REN - REDE ELÉCTRICA NACIONAL, S. A.

MODIFICAÇÃO DAS LINHAS ELÉCTRICAS AÉREAS, A 150 kV, DE LIGAÇÃO À SUBESTAÇÃO DE FERNÃO FERRO

ESTUDO DE IMPACTE AMBIENTAL

ADITAMENTO

F:\V8\Pictorv\Fedrv\pdf print-normal.pt
 29/04/2009 15:45:07 Margarida Salgado
 E:\Ms\Amb\DesFinal\ADITAMENTO_MODIFICACAO_Abril09\1322-EA-23-MDA2-005.dgn

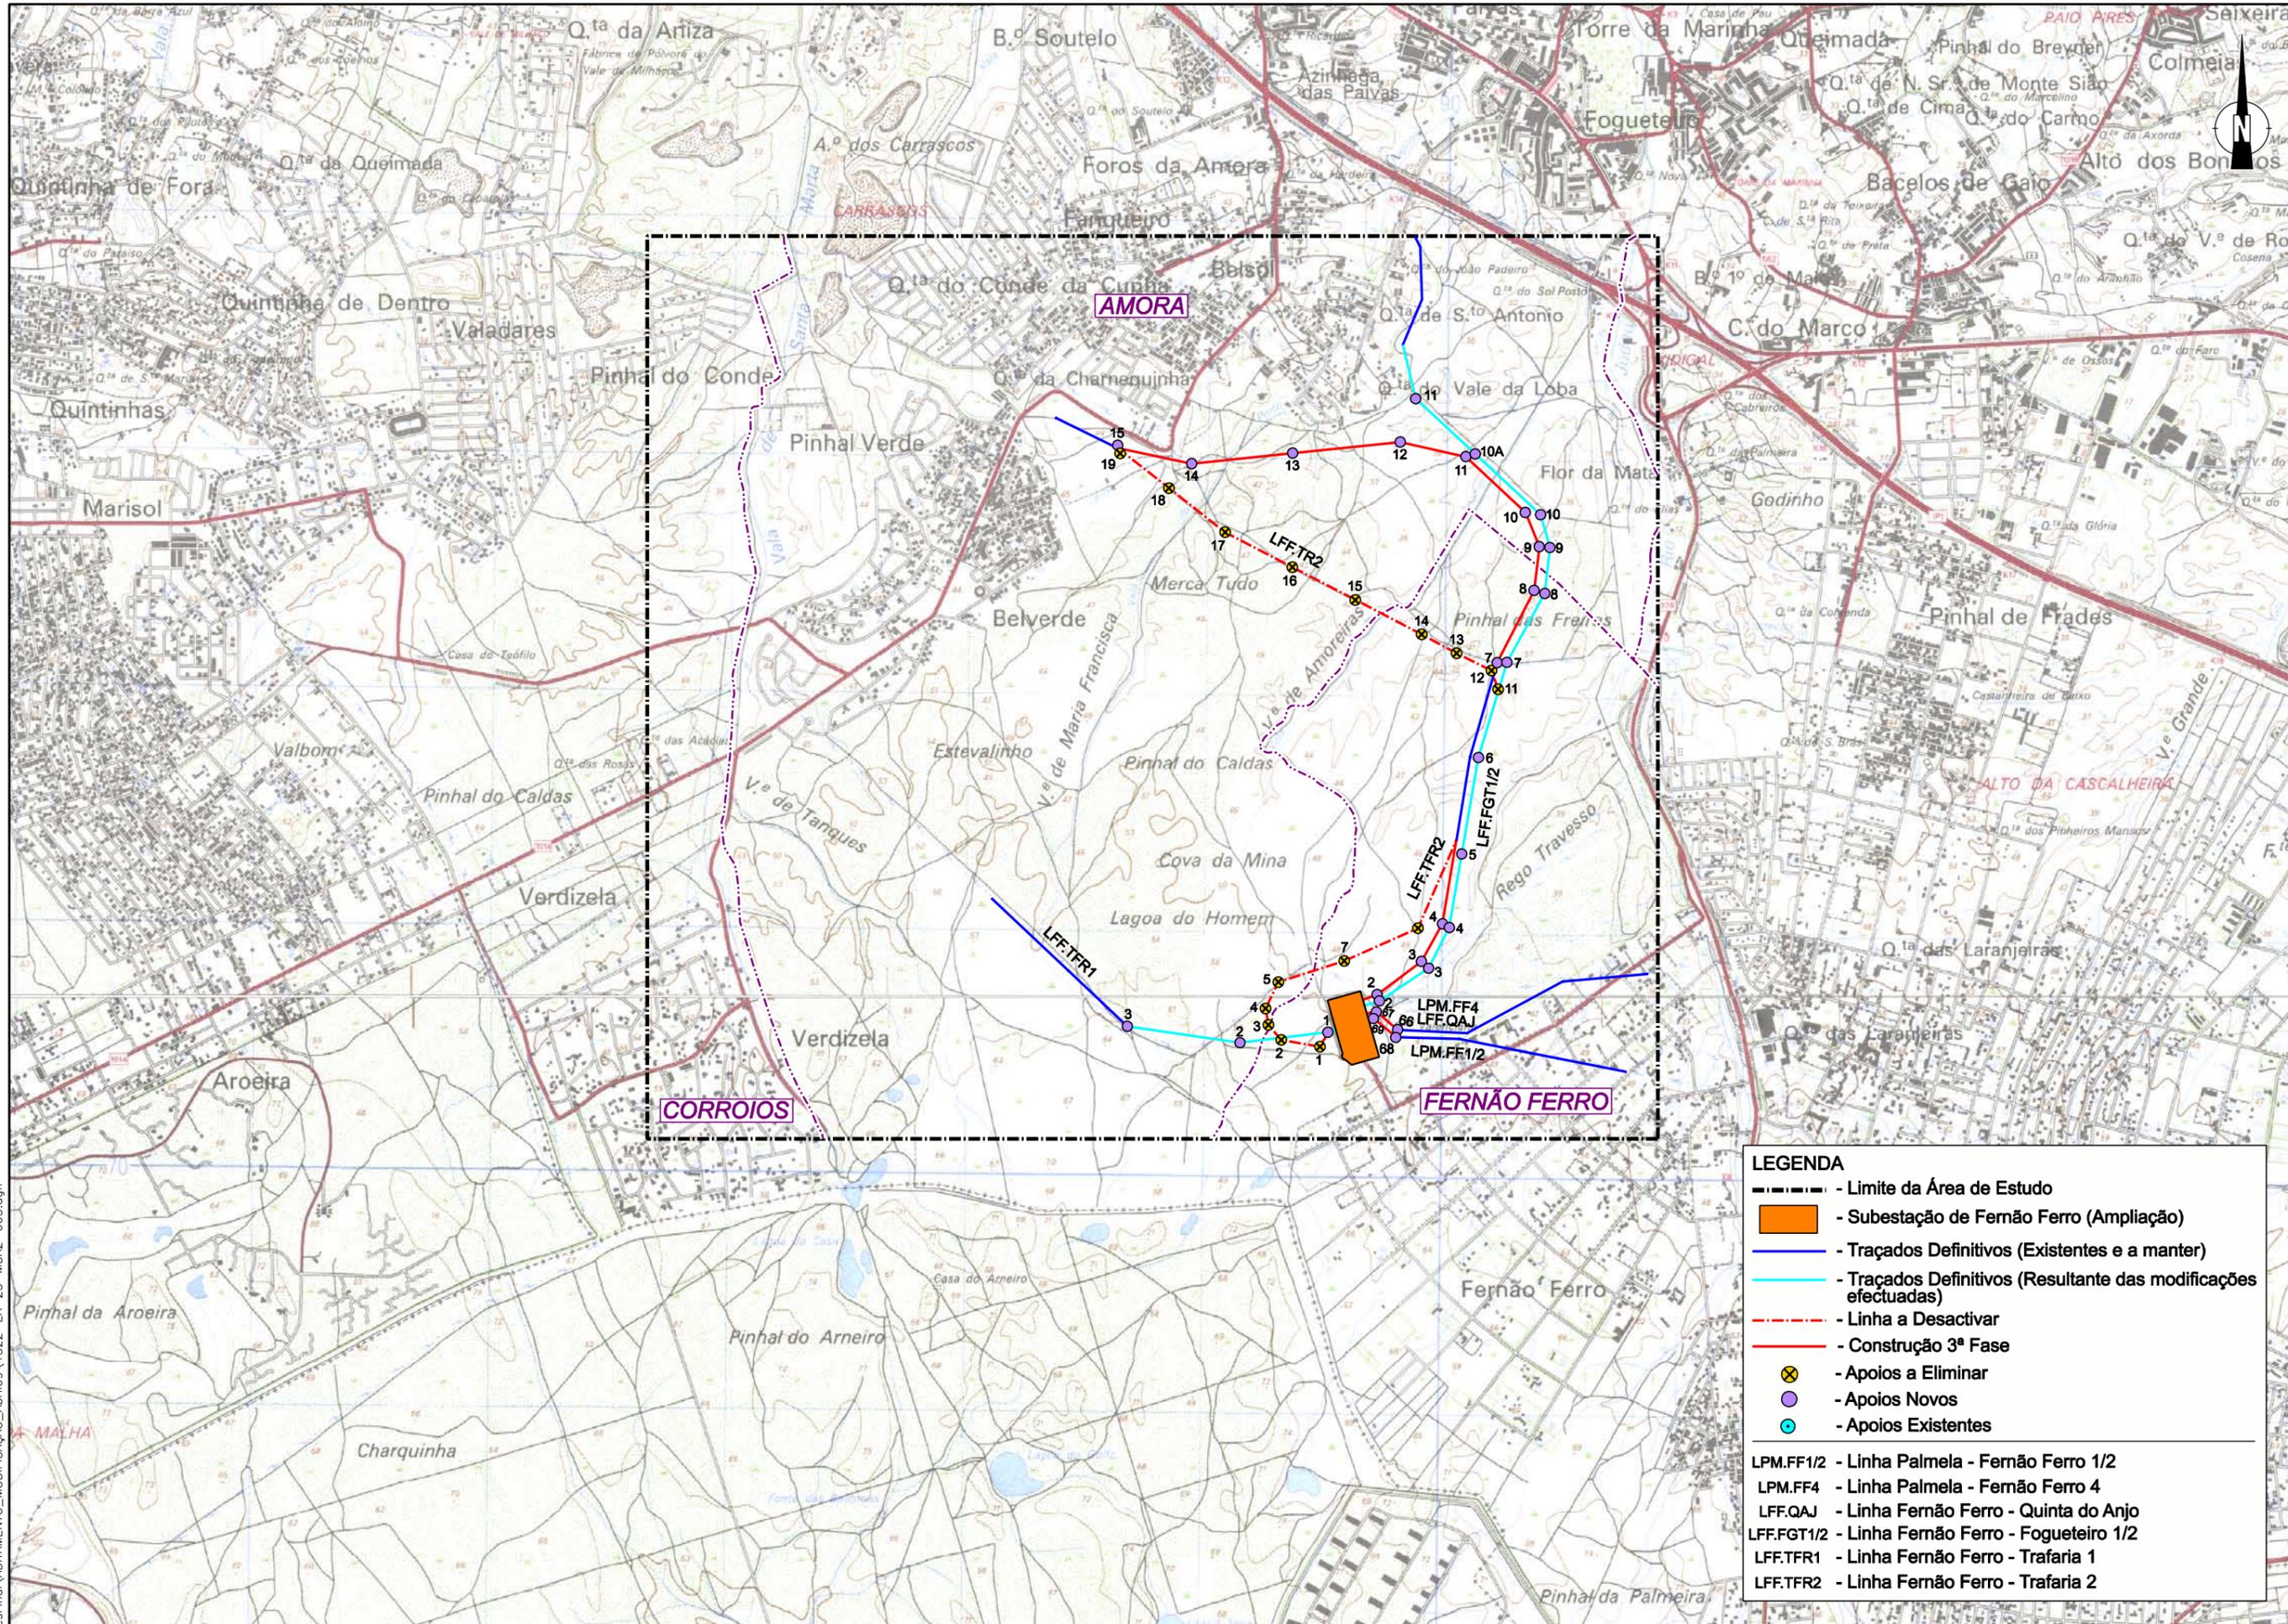
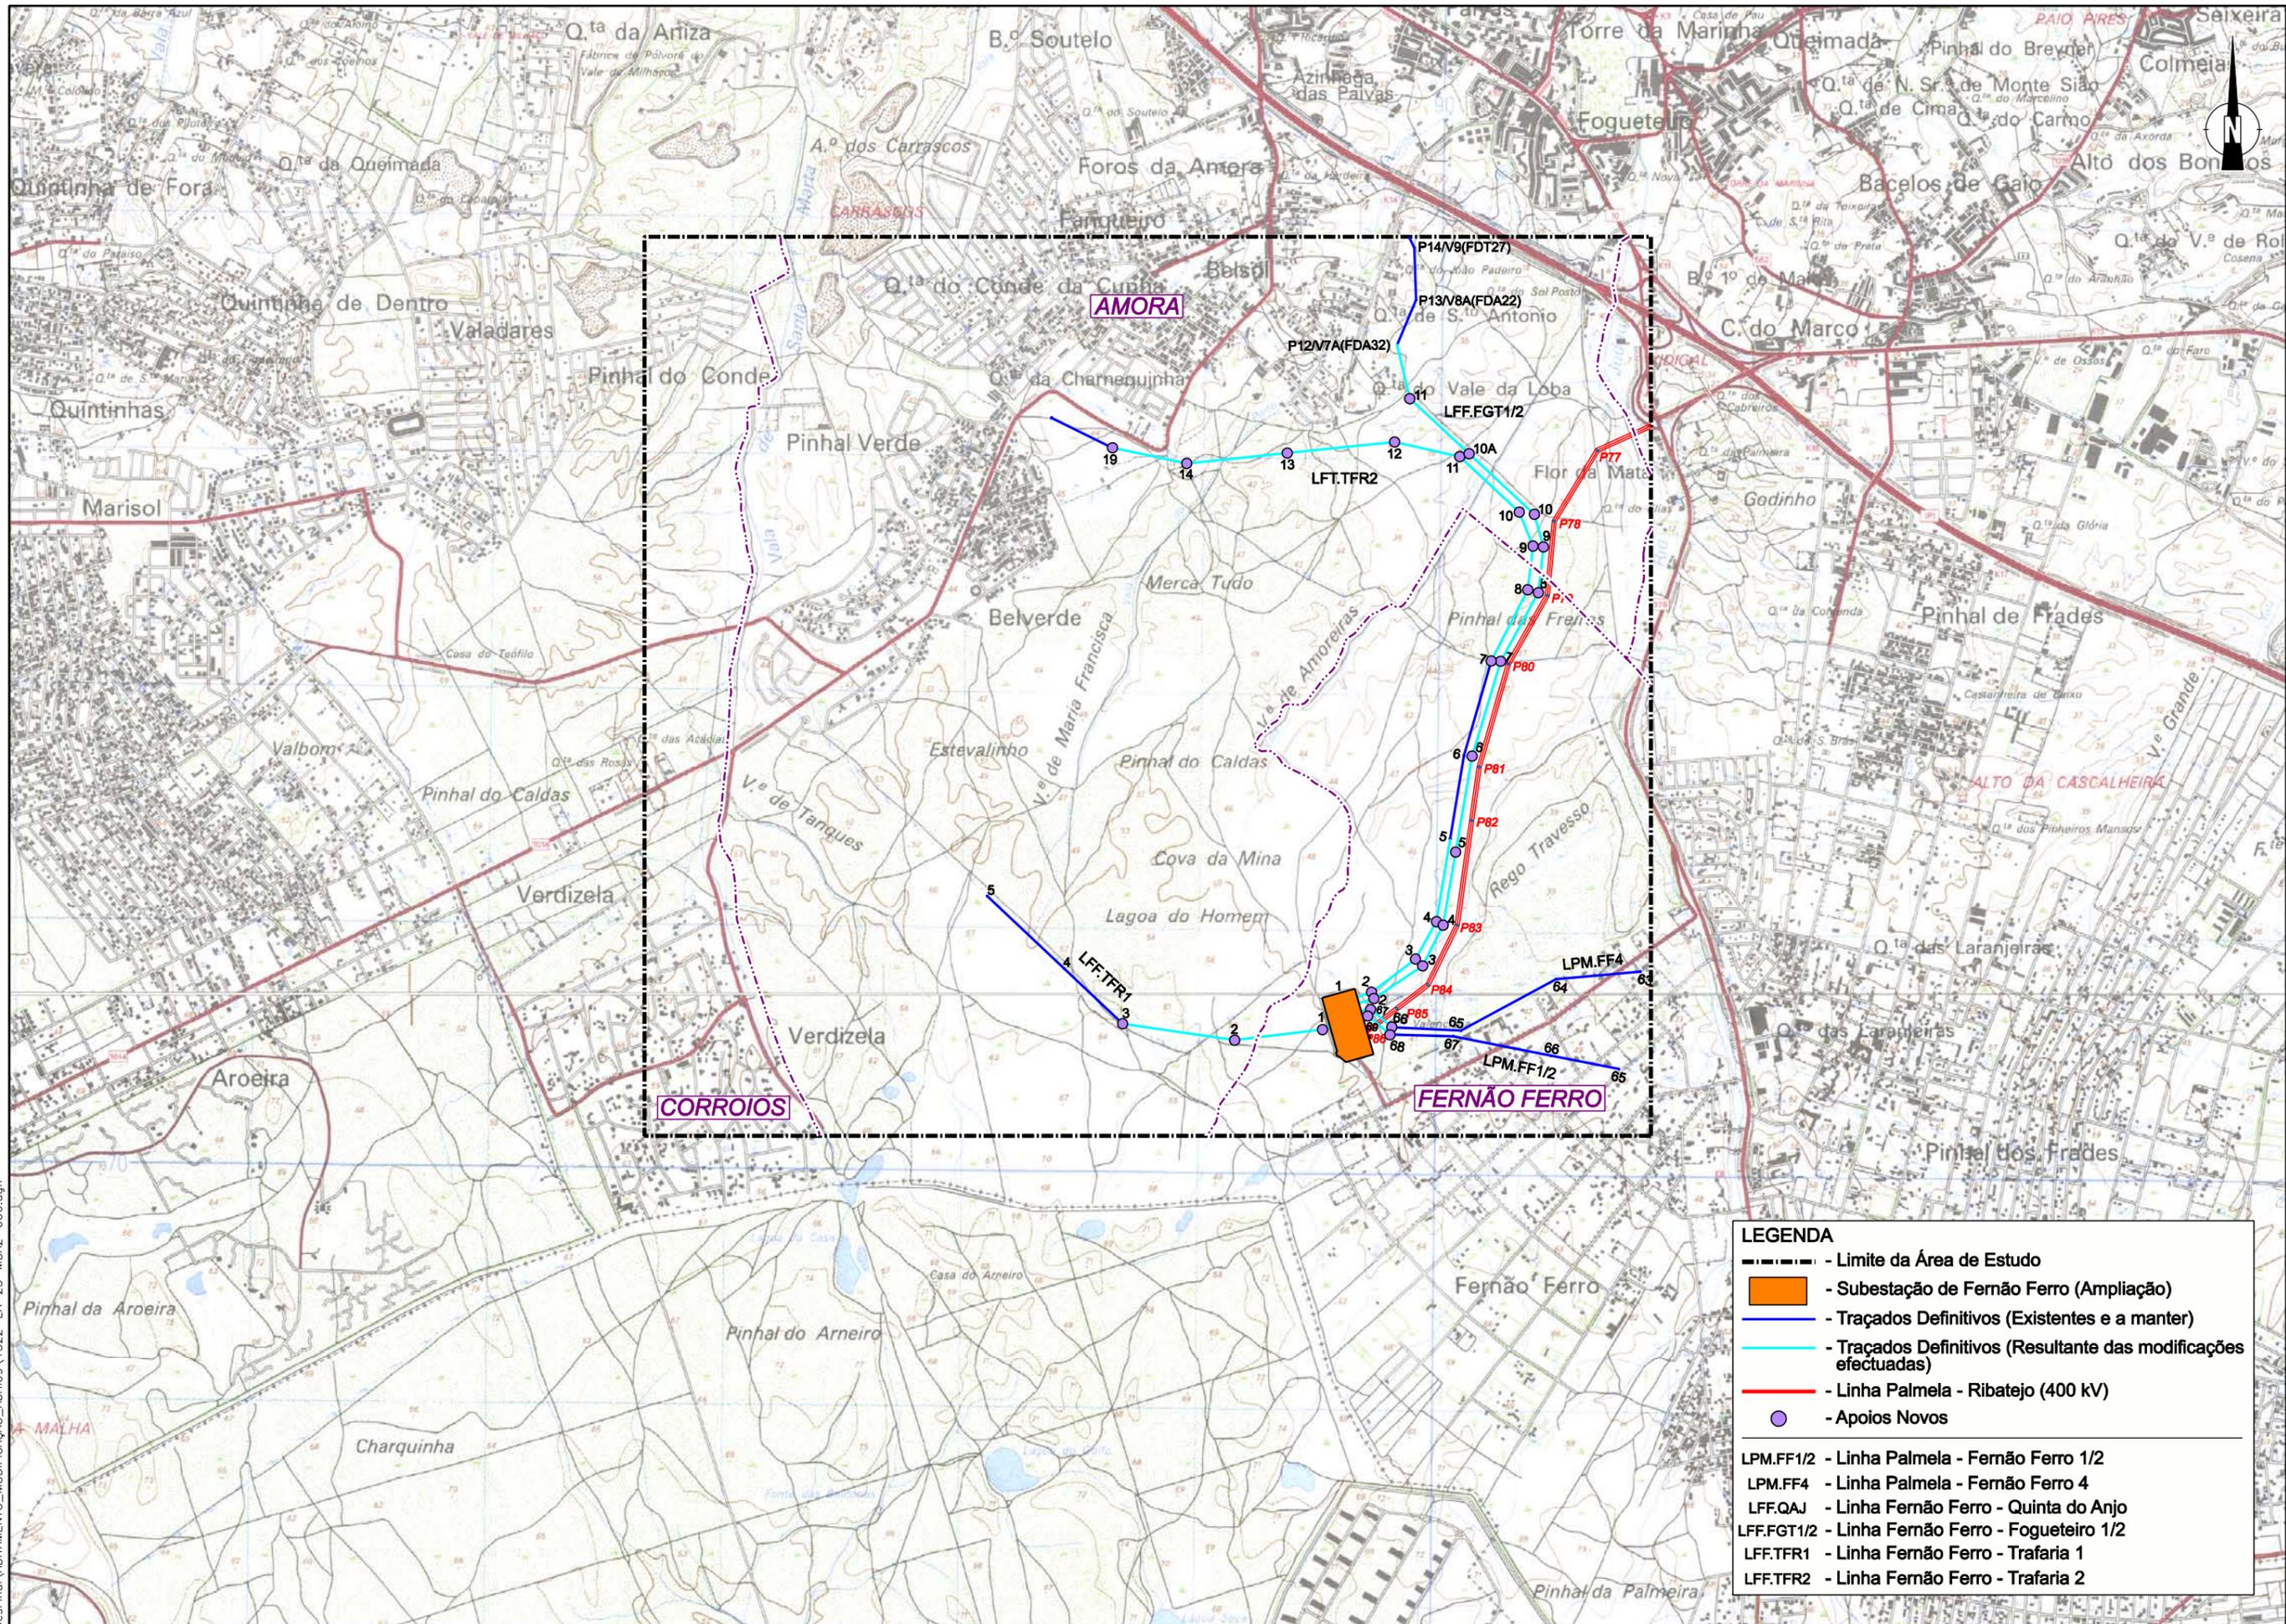
A7) Um novo Esboço Corográfico (admitindo-se a escala 1:25 000), que retracte a situação actual, as 3 fases dos trabalhos e a situação final, através de desenhos individualizados em tamanho A3. Em qualquer dos novos desenhos, as LAT deverão ser identificadas pela sua designação e deverão igualmente constar os apoios com a respectiva identificação numérica.

Em Anexo apresentam-se, em A3 e à escala 1/25 000, 5 Desenhos (**1322-EA-23-MDA2-002 a 1322-EA-23-MDA2-006**) que reflectem a situação actual, os 3 faseamentos da intervenção prevista e a situação final.
